ROMANIA  
MUNICIPIUL CONSTANȚA  
PRIMARIA MUNICIPIULUI CONSTANȚA  
DIRECȚIA URBANISM  
BIROUL STRATEGII URBAŢE  
**Nr. R 173699 / 08.02.2017**

Prin prezenta, vă transmitem punctul de vedere exprimat de Comisia tehnică de urbanism și amenajarea teritoriului întrunită în baza HCL nr. 283/30.09.2016, în ședința din data de 06.02.2017, urmare analizării documentației de urbanism PUZ - Baba Novac, elaborată în temeiul contractului de prestări servicii de proiectare nr. 42797 / 18.03.2016.

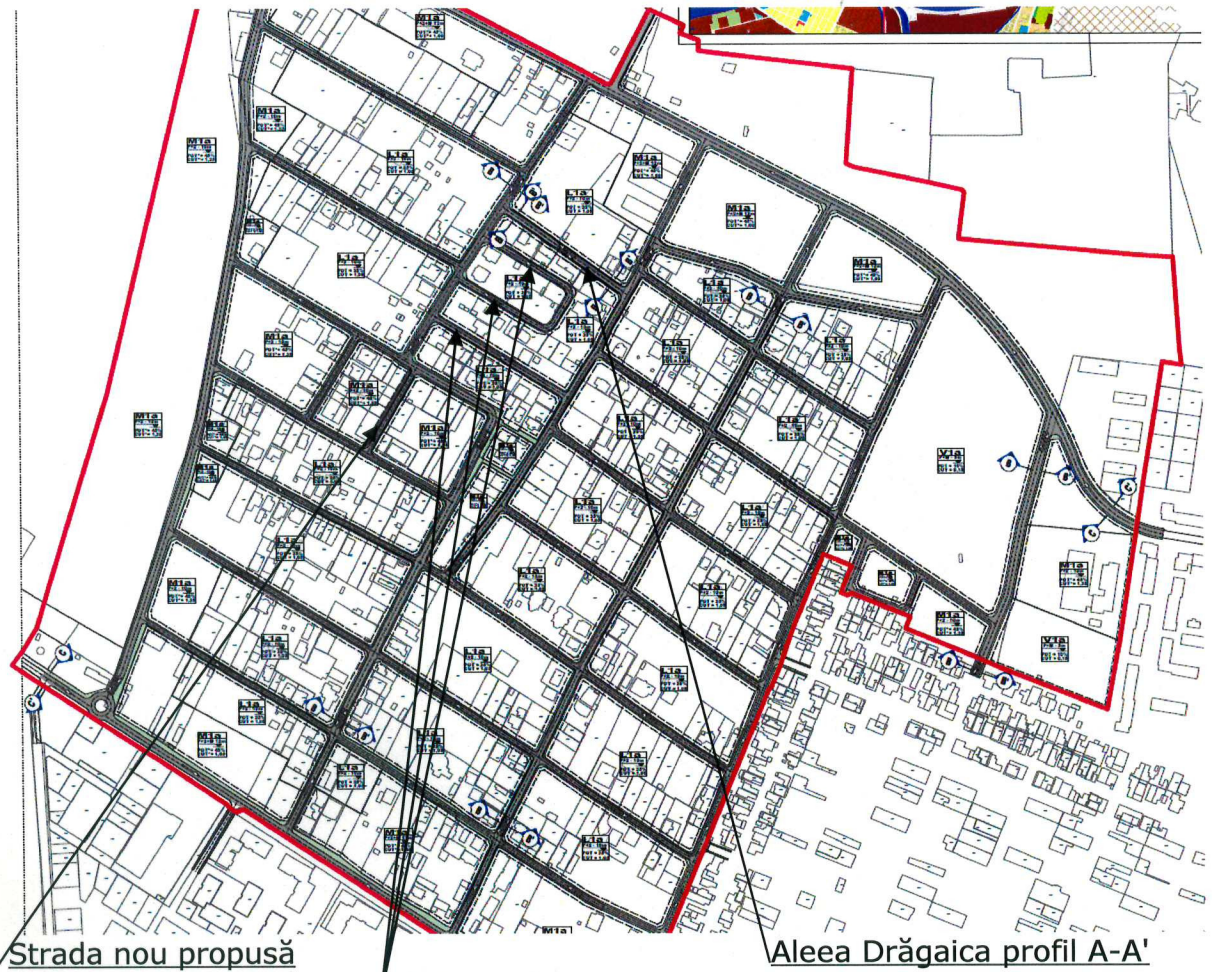
- pe planul reglementări urbanistice căi de circulație nu este figurată nici o stradă cu profil A-A';
- strada nou propusă va avea o altă reprezentare grafică pentru a se evidenția propunerea;
- alea Drăgaica va avea profilul A-A', având aceeași lungime, de aproximativ 200 metri, ca și celelalte alei paralele din zonă: Arțarului, Lămâitei și Sânzienelor, cu atât mai mult cu cât pe terenurile adiacente au fost emise autorizații de construire prin care s-a impus lărgirea străzii la o ampriză de 7 metri (1 m trotuar - 5 m carosabil cu un sens de circulație - 1 m trotuar):

Strada nou propusă

Aleea Drăgaica profil A-A'

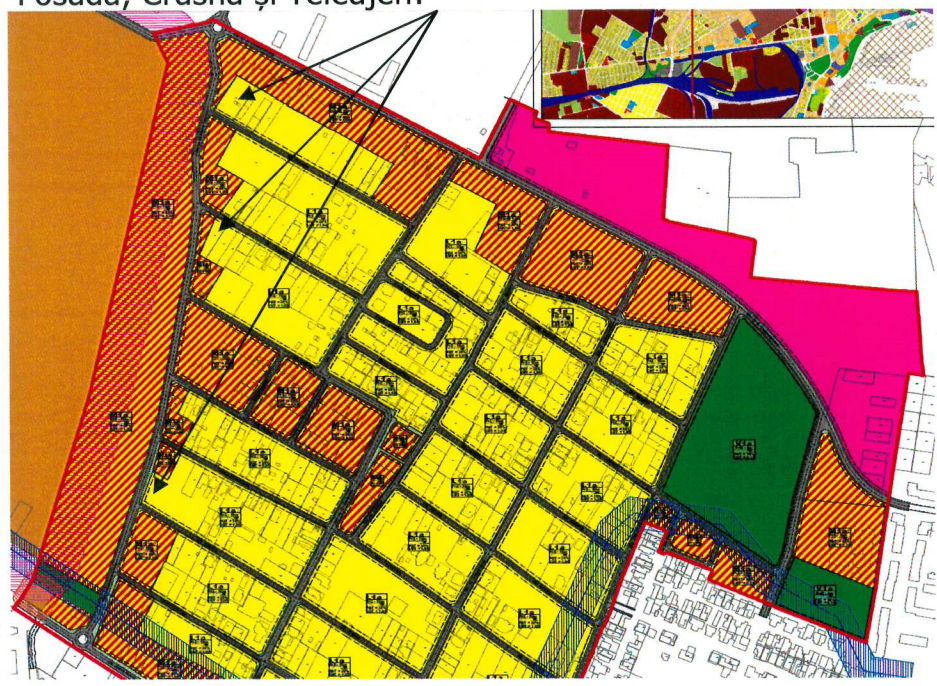
- o zona M1a ar trebui extinsă la intersecția str. Dimitrie Onciu cu străzile Posada, Crasna și Teleajen:
